INFORME DE VISITA DE CONTROL
N° 036-2024-OCI/0401-SVC

**RECEPCIÓN DE LA OBRA: “CREACIÓN DE PISTAS Y
VEREDAS EN LOS SECTORES DE CHUNACAN ALTA Y
HUACCHACANCHA DE LA LOCALIDAD DE ACOMAYO,
DEL DISTRITO DE CHINCHAO – PROVINCIA DE HUÁNUCO,
DEPARTAMENTO DE HUÁNUCO”**

1. EJECUCION DE LA PARTIDA JUNTAS DE CONSTRUCCION, PRESENTAN DESMORONAMIENTO DE LA MEZCLA ASFALTICA COLOCADA EN DICHAS JUNTAS, LO QUE GENERARÍA EL PAGO POR PARTIDAS EJECUTADAS DEFICIENTEMENTE.

- 2. SE CONSIGNÓ EN EL ACTA DE RECEPCIÓN DE LA OBRA, MAYORES METRADOS A LOS EJECUTADOS, ELLO A PESAR QUE EL SISTEMA DE CONTRATACIÓN DE LA OBRA ES BAJO LA MODALIDAD DE PRECIOS UNITARIOS, LO CUAL CONLLEVARÍA A UN POTENCIAL PERJUICIO ECONÓMICO POR EL PAGO DE PARTIDAS QUE NO FUERON EJECUTADAS.**

Plano: Planta general de pavimentos y juntas, Lámina PJ-01

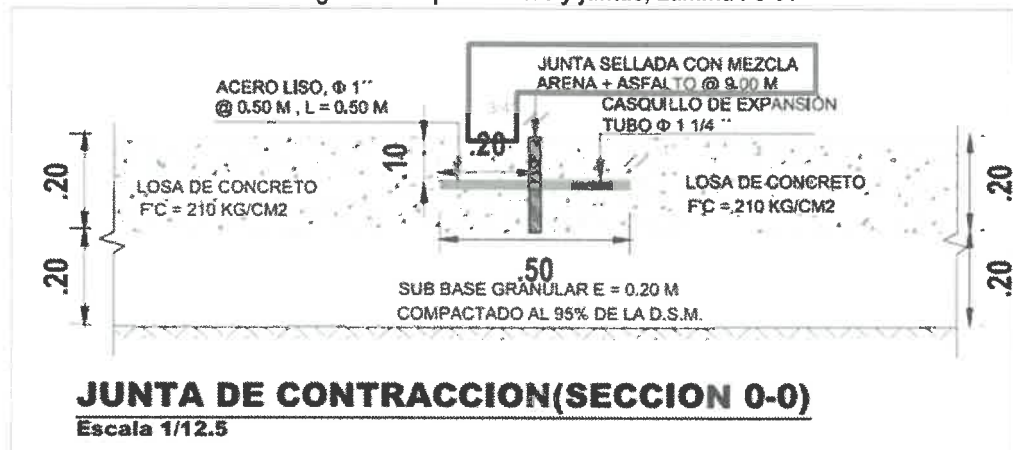
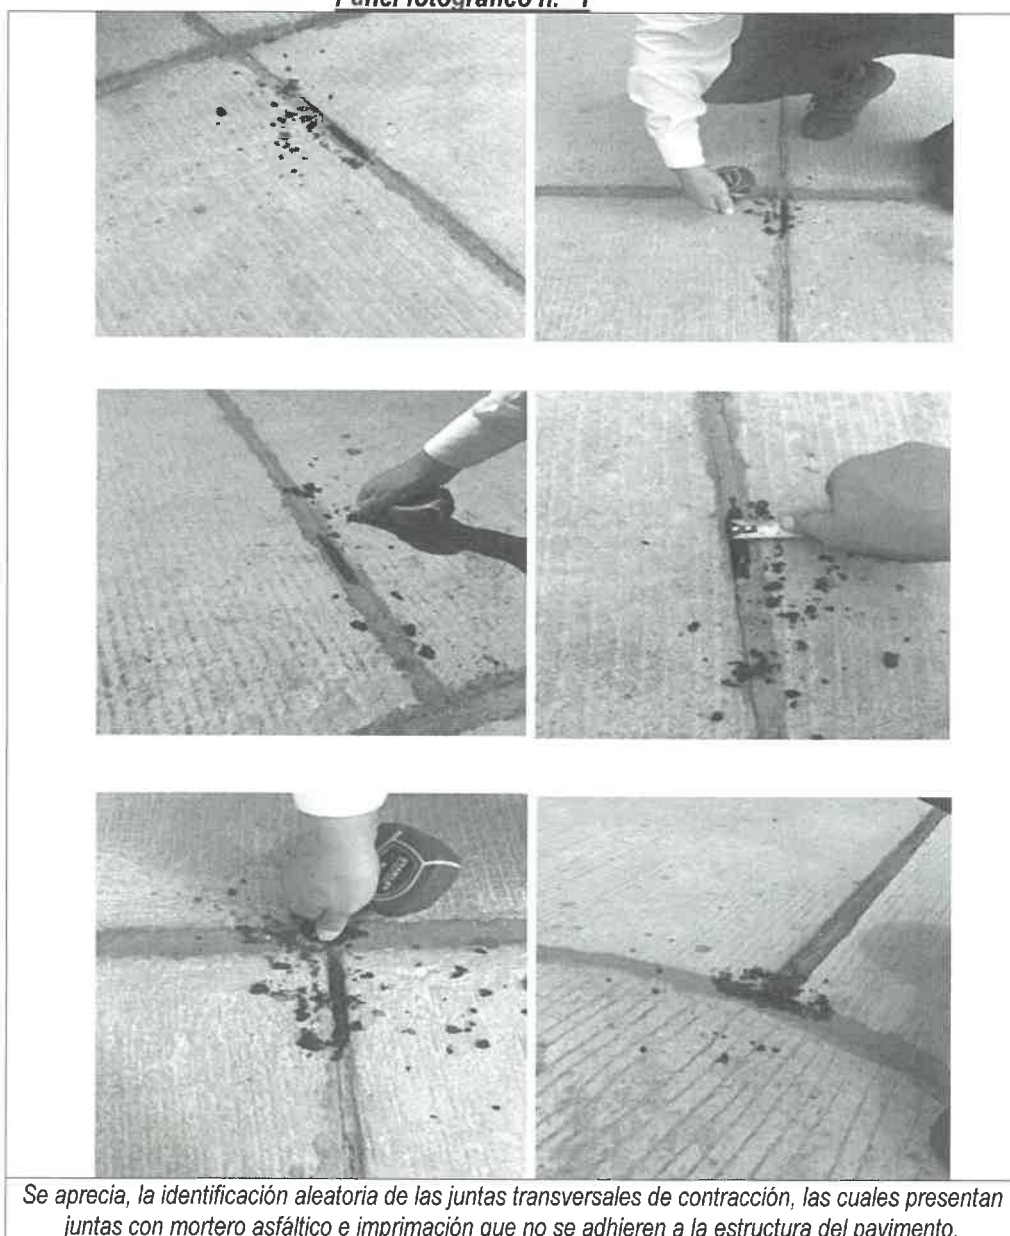
Se advierte que, de la inspección realizada se constató que desde la progresiva Km 0+000 al Km 1+304 del Jr. San Pedro, las juntas de contracción en el pavimento rígido, se desmoronan al simple contacto con algún elemento de roce, tal como se visualiza en las vistas fotográficas siguientes:

Como se aprecia de los párrafos e imágenes precedentes, así como del Acta suscrita por la comisión de control en la visita de 6 de junio de 2024, las juntas de construcción tanto de contracción como las de dilatación ubicadas a lo largo del sector 1, progresiva Km 0+000 al Km 1+304, no se encuentran debidamente adheridas a la estructura del pavimento y a la estructura de las cunetas, evidenciándose desprendimiento de las juntas en varias secciones de ellas, lo cual discrepa con el **Plano: Planta general de cuentas y sentido de flujo, Lámina PC-01**, del expediente técnico, el cual indica, en sus especificaciones técnicas, lo siguiente:

Tal situación conllevaría a una ejecución de partidas y trabajos ejecutados al margen de lo establecido en el expediente técnico, así como afectaría el diseño proyectado para el periodo de vida útil de 20 años de la obra.

Sobre el particular, es importante señalar que la supervisión de obra no cauteló la ejecución correcta en la colocación y/o preparación de la mezcla asfáltica en las juntas de construcción, longitudinales y transversales del pavimento rígido y de las cunetas respectivamente, pese a que el **Plano: Planta general de cuentas y sentido de flujo, Lámina PC-01**, establecía las especificaciones técnicas para una adecuada adherencia del sellante asfáltico de acuerdo a la normativa vigente. Abundando en las funciones de la supervisión en el hecho observado es menester mencionar el artículo 187 del Reglamento de la Ley de Contrataciones del Estado, modificado con Decreto Supremo n.º 234-2022-EF, el cual establece lo siguiente:

Nota. - Se aplicará el sellante asfáltico adhiriéndolo contra los costados y el fondo, se rellena después el centro de la junta presionándolo para asegurar una perfecta adherencia y el excedente se retira.

Plano: Planta general de cunetas y sentido de flujo, Lámina PC-01

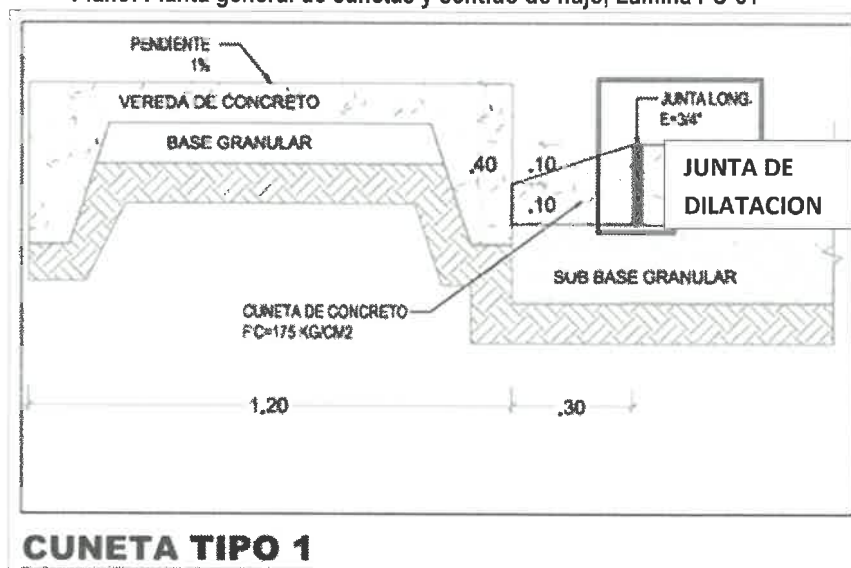
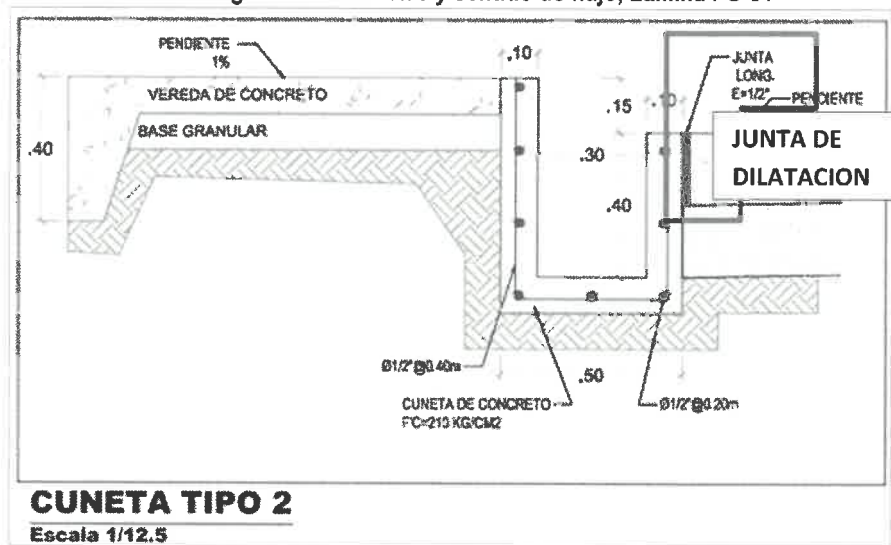
0+000 al Km 1+304 del Jr. San Pedro, las juntas de dilatación en las cunetas, se desmoronan al simple contacto con algún elemento de roce, tal como se visualiza en las vistas fotográficas siguientes:

Se aprecia, la identificación aleatoria de las cunetas, las cuales presentan juntas con mortero asfáltico e imprimación que no se adhieren de forma compacta a la estructura de la cuneta.

Panel fotográfico n.º 3

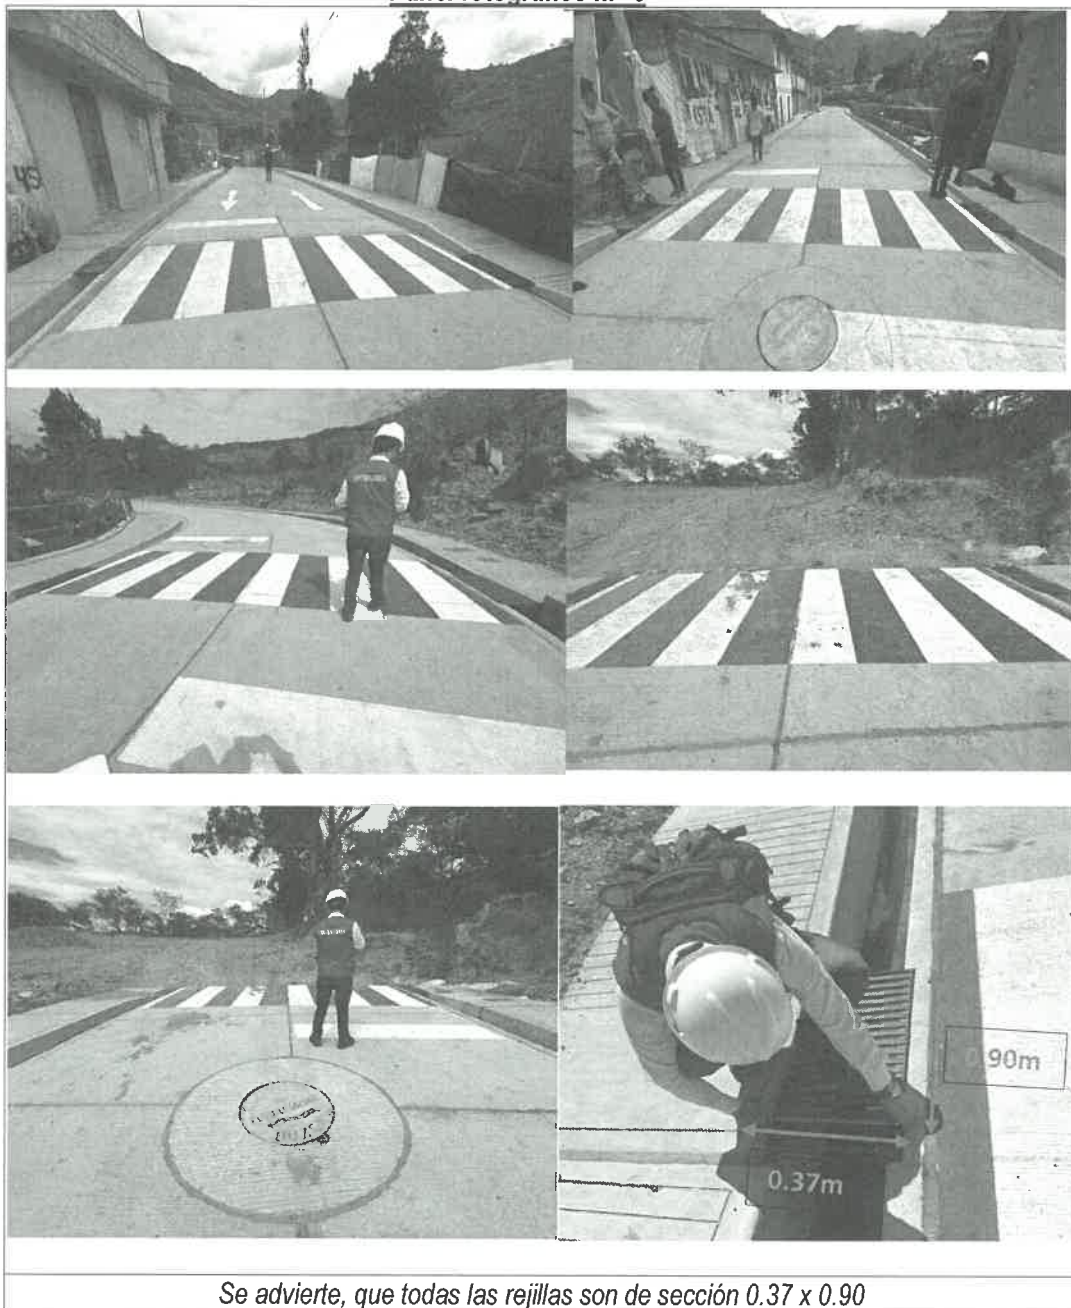
Se advierte en cuanto a las rejillas típicas, se cuantificó 24 rejillas de sección 0.37 x 0.90, según vistas fotográficas siguientes:

Se advierte, que todas las rejillas son de sección 0.37 x 0.90

Como se aprecia de los párrafos e imágenes precedentes, que forman parte del Acta suscrita por la comisión de control el 6 de junio de 2024, el ancho de las rejillas típicas metálicas es

distinto a las consideradas en el expediente técnico para la obra, teniéndose en el presupuesto dos costos unitarios distintos según el ancho de las rejillas; y donde el ancho de la rejilla en obra es de 0.37 cm; es decir, esta sección no coincide con ninguna de las secciones consideradas en el presupuesto, lo cual no aseguraría que la ejecución de las partidas y trabajos ejecutados se hayan efectuado de acuerdo a lo establecido en el expediente técnico.

Panel fotográfico n.º 4

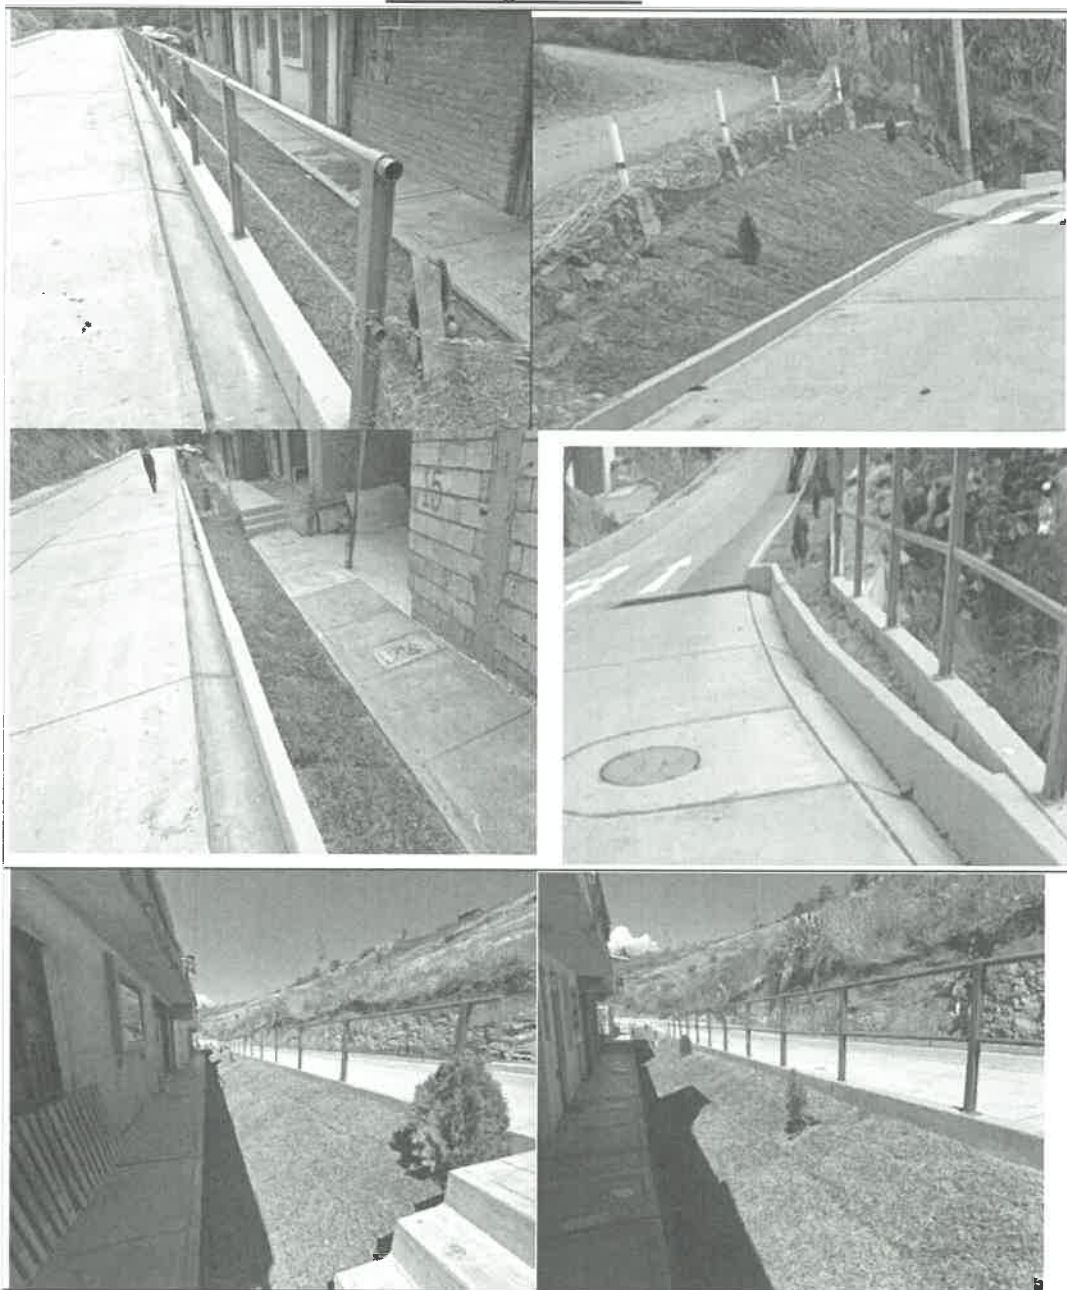
En cuanto a la ejecución de las áreas verdes se constató cuatro sectores de áreas verdes, teniéndose en total 13 plantones y un área verde aproximadamente de 101.50 m², las cuales se registran en las vistas fotográficas siguientes:

Como se aprecia de los párrafos e imágenes precedentes, que forman parte del Acta realizada por la comisión de control el 6 de junio de 2024, se cuantificó un área menor a lo

indicado tanto en el expediente técnico como el acta de recepción, situación identificada que, al ser ésta una obra ejecutada bajo la modalidad de precios unitarios, podría conllevar a que se efectúe un pago a favor del contratista mayor al que corresponde.
